**Avis délibéré de la mission régionale d'autorité environnementale
sur le projet de parc éolien de Pradelles porté par la société par
actions simplifiée (SAS) Parc éolien de Pradelles sur la commune
de Pradelles (43)**

Avis n° 2024-ARA-AP-1679

Avis délibéré le 19 avril 2024

Illustration 3: Figure 24 : Hypothèse de raccordement du parc éolien de Pradelles au poste source de Langogne

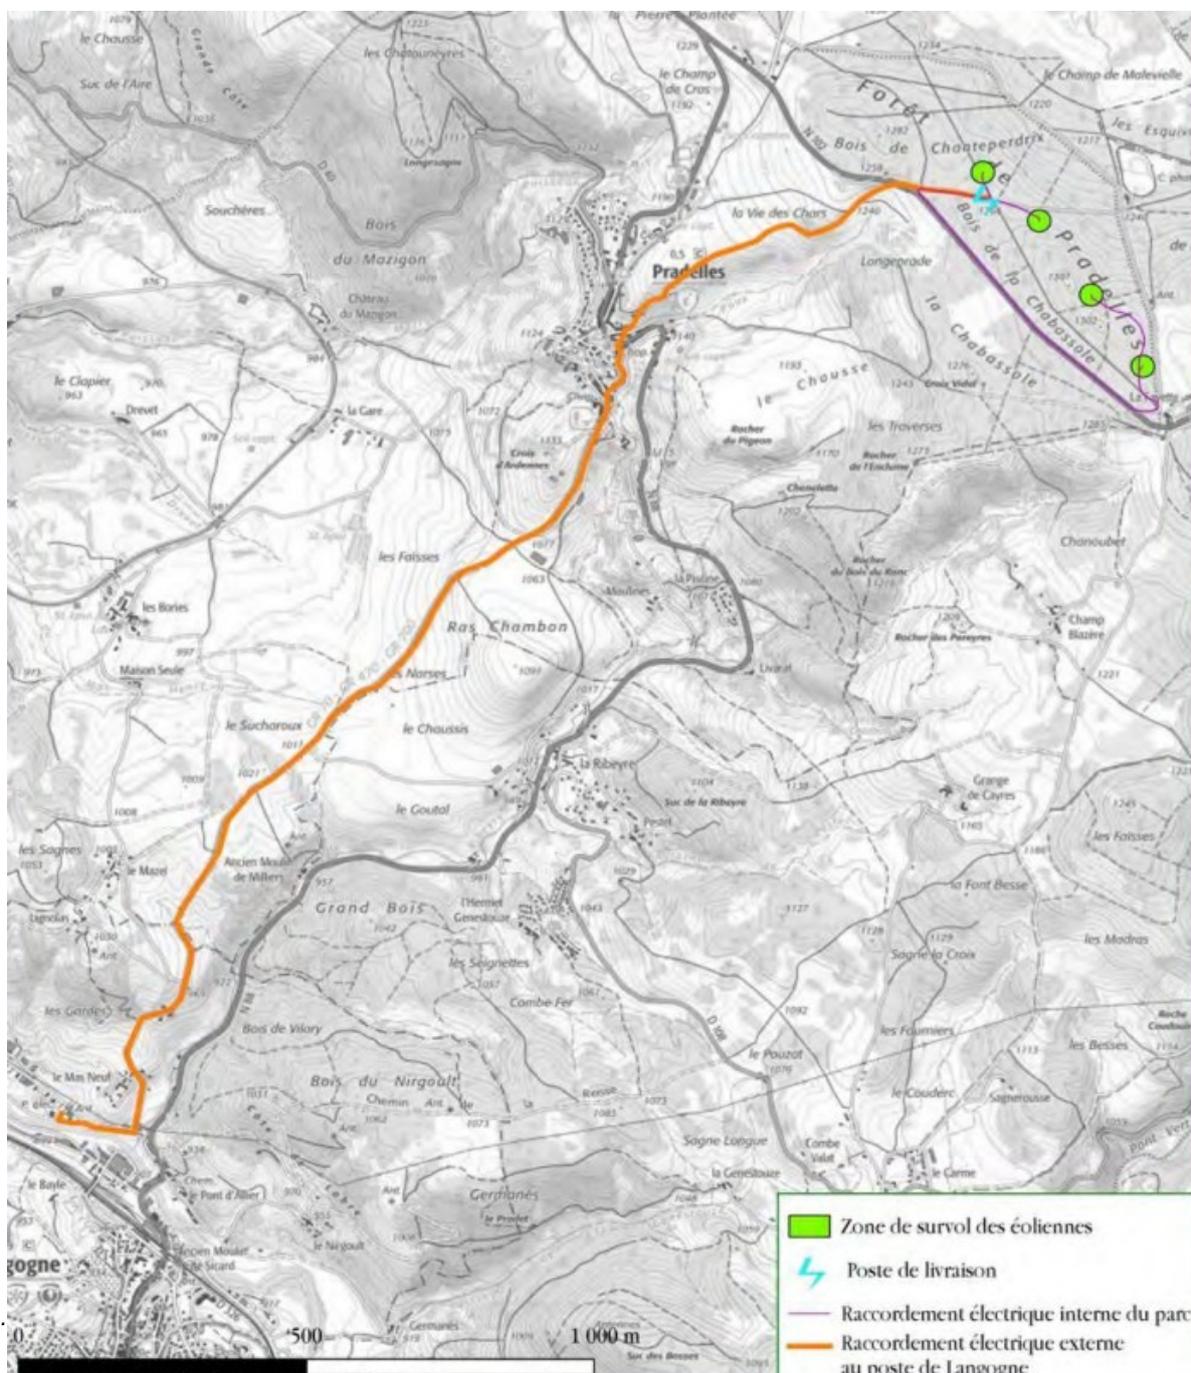
Le dossier ne décrit pas précisément le tracé. Le raccordement fait pourtant partie du projet, et ses caractéristiques et ses incidences devraient être présentées et évaluées, même s'il relève d'une

autre maîtrise d'ouvrage et d'un calendrier différent, ce qui n'est pas le cas dans le dossier fourni et devrait l'être dès ce stade en l'absence potentielle d'autorisation ultérieure permettant de porter les mesures associées.

L'Autorité environnementale recommande de confirmer le tracé retenu pour le raccordement de la centrale au réseau électrique, d'en préciser les caractéristiques, d'évaluer ses incidences sur les milieux terrestres et aquatiques et de présenter les mesures prises pour les éviter, les réduire et si besoin les compenser.

Illustration 4 : Synthèse des observations ornithologiques en période de migration postnuptiale (page 173 de l'EI)

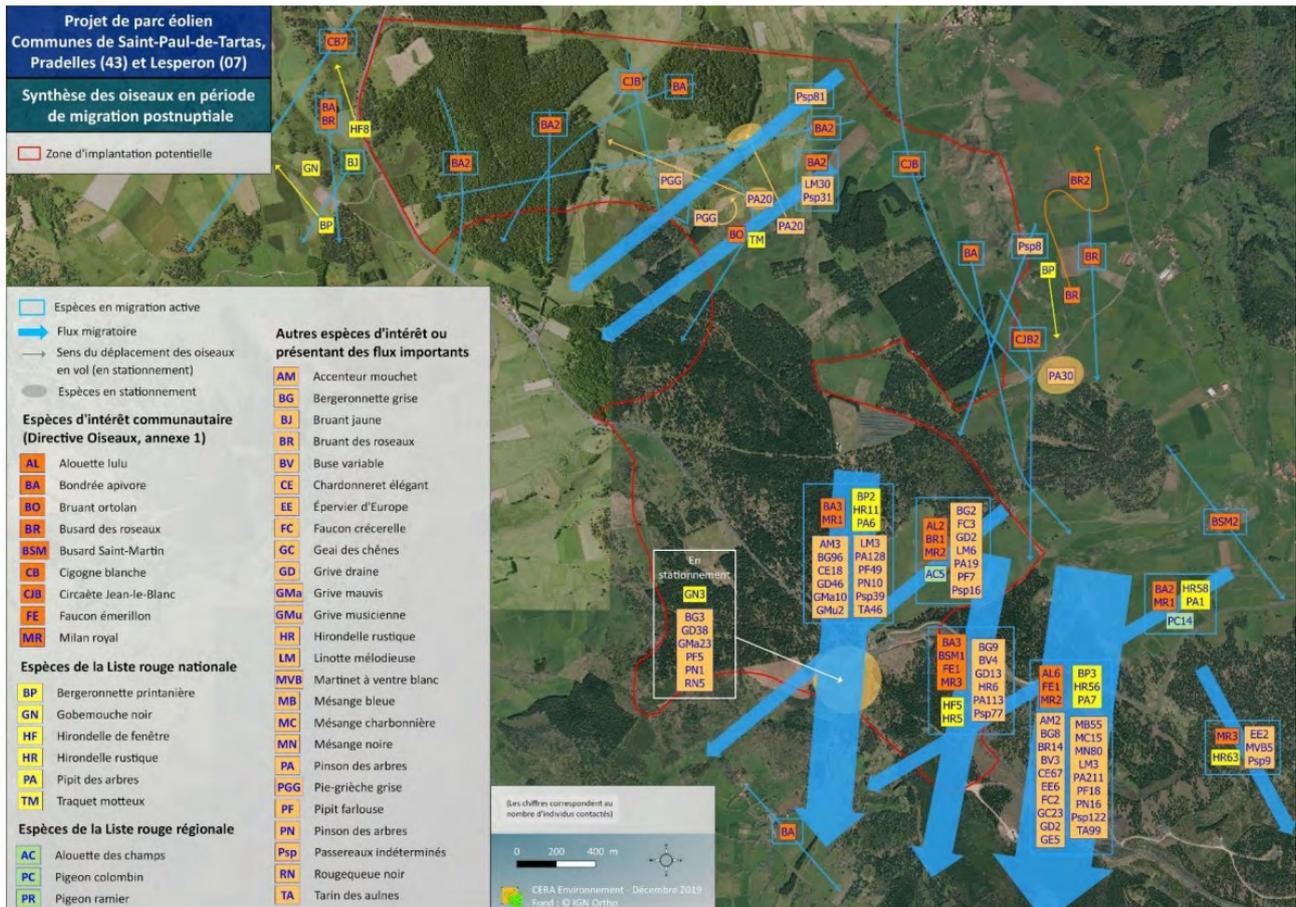
Les inventaires menés en 2015 permettent de couvrir la migration sur les zones 1 et 2 de la Zip. En revanche, la zone 3 ne pouvant pas être couverte par les points utilisés en 2015, des inventaires supplémentaires ont été effectués en 2019 (6 visites du 27 février au 10 mai 2019). Ce deuxième suivi a permis de comptabiliser un total de 581 oiseaux en migration, appartenant à 25 espèces en migration active, auxquelles s'ajoutent des espèces en stationnement migratoire (Grive draine et mauvis, Pipit farlouse et Rougequeue noir).

Bien que des passages notables aient été observés sous la forme de pics ponctuels de passe-reaux, le dossier conclut que le flux migratoire global et les espèces contactées ne font pas de la zone d'étude et de ses abords une voie de migration majeure au printemps. Cependant, la zone du Col de La Fayette très proche de l'éolienne n°1 présente le flux migratoire le plus important.

L'Autorité environnementale recommande d'apporter les éléments les plus récents (retours d'expérience des suivis des parcs éoliens à proximité), permettant de justifier qu'il n'y aura pas d'effets résiduels significatifs sur la faune aviaire et les chiroptères .
